**AVIS RELATIF À LA PROTECTION
CONTRE LES EVENTUELS EFFETS NOCIFS ET NUISANCES
PROVOQUÉS PAR LES RAYONNEMENTS NON IONISANTS
GÉNÉRÉS PAR DES ANTENNES ÉMETTRICES STATIONNAIRES**

Commune : LIEGE - Exploitant : ORANGE

Référence exploitant : Orange 179L1_5/ 30338L1_1/ 40338L1_1/ 50338L1_1

Rapport n° 3229 / 2025

Figure 1 : Vue en plan des lieux de séjour et des points de contrôle

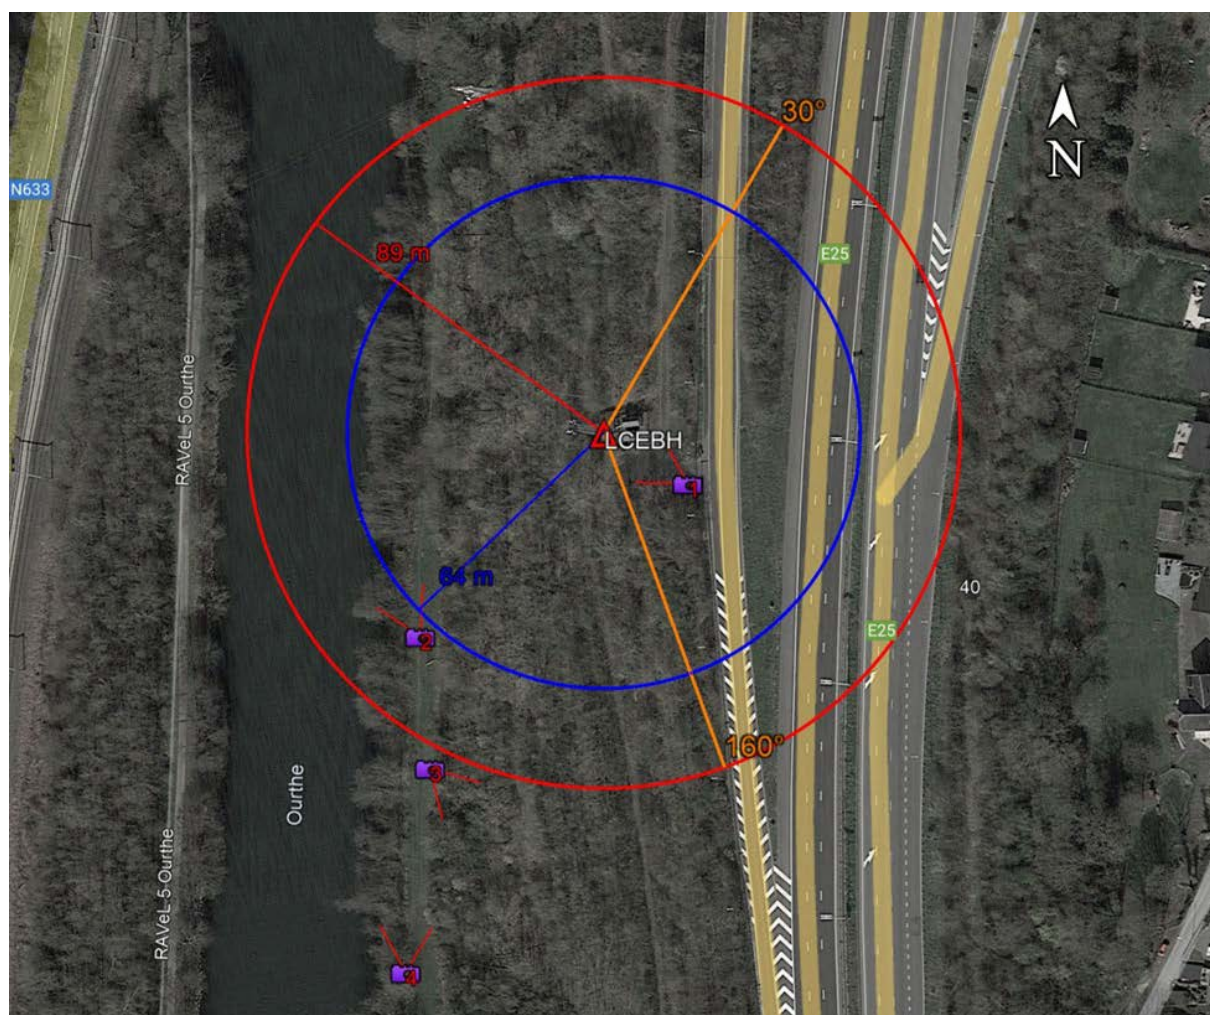
- le numéro du point de contrôle repris sur un des plans de la figure 1;
- le numéro du LS dans lequel se trouve le point de contrôle de la 1^{ère} colonne ;
- l'atténuation d'obstacle prise en compte pour le calcul de l'indice d'exposition dans le LS ;
- le résultat du calcul de l'indice d'exposition.

N° point de contrôle	LS	Atténuation (dB)	Indice d'exposition relatif à la limite par installation IE_i
Aucun lieu de séjour ne se trouve dans la zone où la limite d'immission pourrait être atteinte

En ce qui concerne les antennes de l'installation mentionnées dans le tableau 1, la distance maximale à laquelle la limite pourrait être atteinte, à l'extérieur, est égale à 85,8 m. S'il n'y a pas de LS à une distance inférieure, les antennes respectent forcément la limite d'immission.

Dans le cas des LS situés à l'intérieur des bâtiments, une atténuation d'obstacle est prise en compte et il en résulte que la distance maximale à laquelle la limite pourrait être atteinte se réduit à 61,3 m.

Figure 2 : Vue en plan des installations d'antennes dans un rayon de 300 mètres autour de l'installation faisant l'objet de la demande d'avis

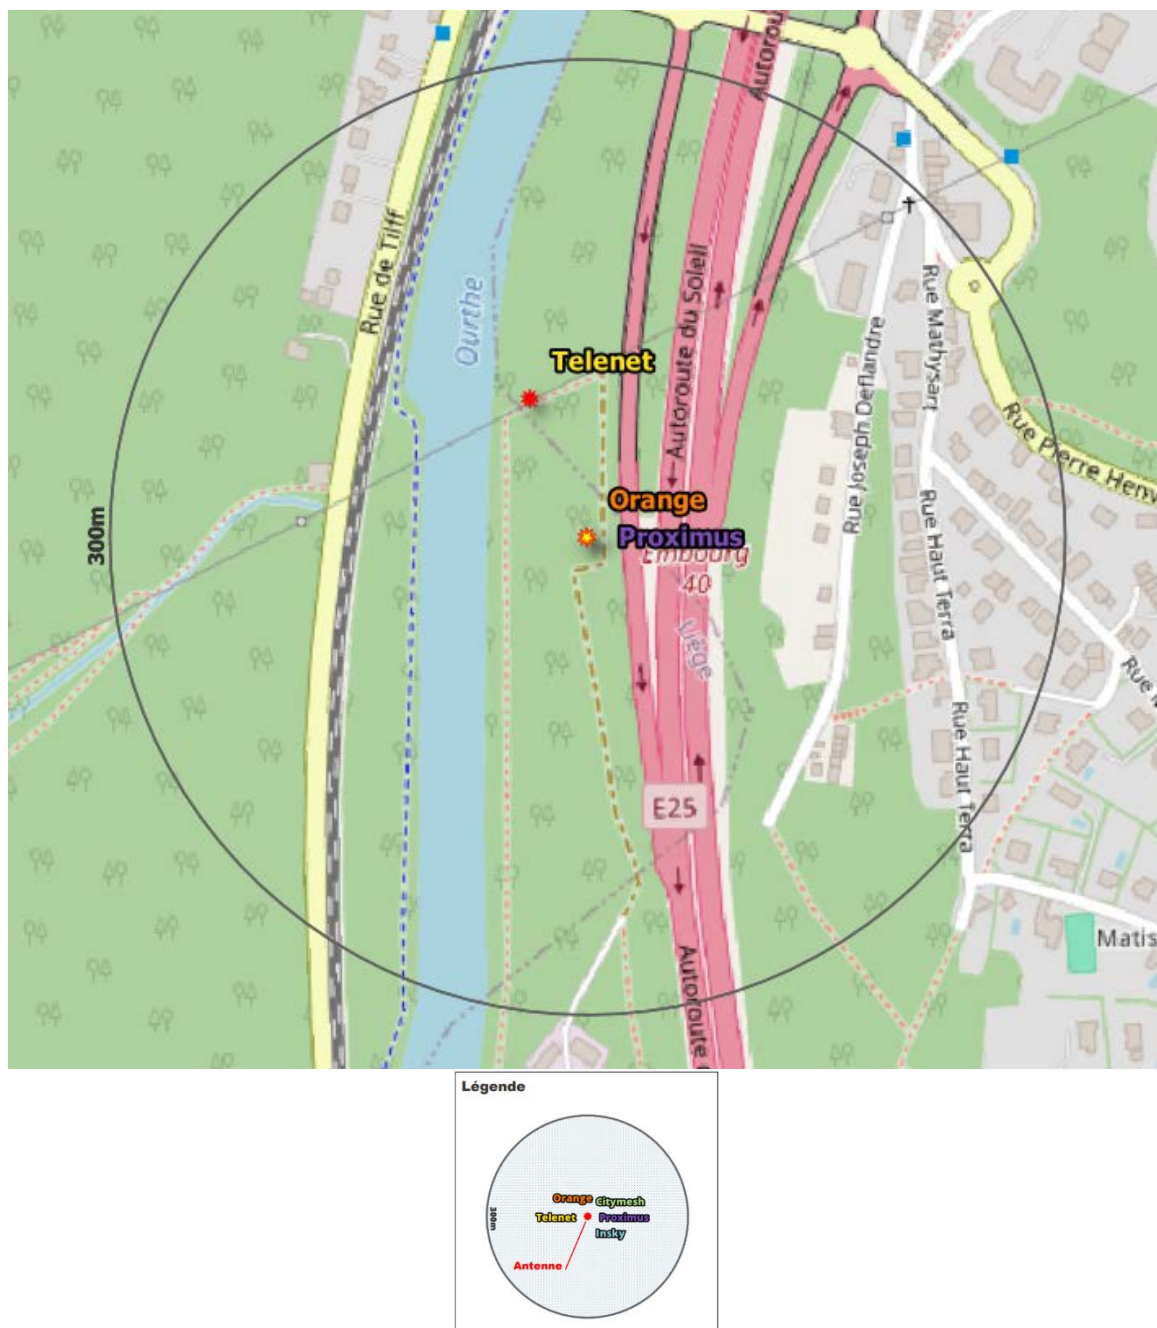
Le plan en projection verticale de la figure 2 indique la localisation des installations d'antennes émettrices stationnaires visées par le décret et situées dans un rayon de 300 mètres autour de l'installation référencée dans le paragraphe 2 et localisée au centre du cercle. Les données de localisation de ces antennes et les avis correspondant sont accessibles via le cadastre en ligne des antennes émettrices stationnaires⁸. Les installations prises en compte dans l'évaluation du respect de la limite cumulative sont les installations d'antennes émettrices déclarées en service par l'exploitant à la date du présent avis, à l'exception de l'installation référencée dans le paragraphe 2 et éventuellement d'autres installations ayant fait l'objet d'une demande d'avis à la même date et qui sont situées à l'intérieur de la zone de 300 mètres de rayon.

- il y a au plus 4 installations d'antennes émettrices stationnaires présentes dans la zone d'évaluation de 300 mètres de rayon représentée dans la figure 2, y inclus l'installation référencée dans le paragraphe 2 : la limite cumulative définie à l'article 4, §2 du décret est nécessairement respectée dans les lieux de séjour à l'intérieur de la zone d'évaluation de 300 mètres de rayon ;

- b) il y a exactement 5 installations d'antennes émettrices stationnaires présentes dans la zone d'évaluation de 300 mètres de rayon représentée dans la figure 2, y inclus l'installation référencée dans le paragraphe 2 et il existe, pour 3 ou 4 de ces installations, un avis attestant le respect de la limite abrogée de 3 V/m : la limite cumulative définie à l'article 4, §2 du décret est nécessairement respectée dans les lieux de séjour à l'intérieur de la zone d'évaluation de 300 mètres de rayon ;

- c) dans tous les autres cas, il a été vérifié que la limite cumulative définie à l'article 4, §2 du décret n'est pas dépassée dans les lieux de séjour sur base du nombre d'installations localisées dans la zone d'évaluation de 300 mètres de rayon représentée dans la figure 2, de leur localisation ainsi que des données inscrites dans la figure 1 et au paragraphe 4 du présent avis et dans les avis attestant le respect de la limite par installation ou de la limite abrogée de 3 V/m relatifs aux autres installations reprises dans la figure 2.

Compte tenu des considérations ci-dessus, il apparaît que l'intensité du rayonnement électromagnétique généré, dans les lieux de séjour situés dans un rayon de 300 mètres autour de l'installation référencée dans le paragraphe 2, par l'ensemble des antennes émettrices stationnaires de l'ensemble des exploitants du même site d'antennes émettrices stationnaires respecte la limite fixée à l'article 4, § 2 du décret.
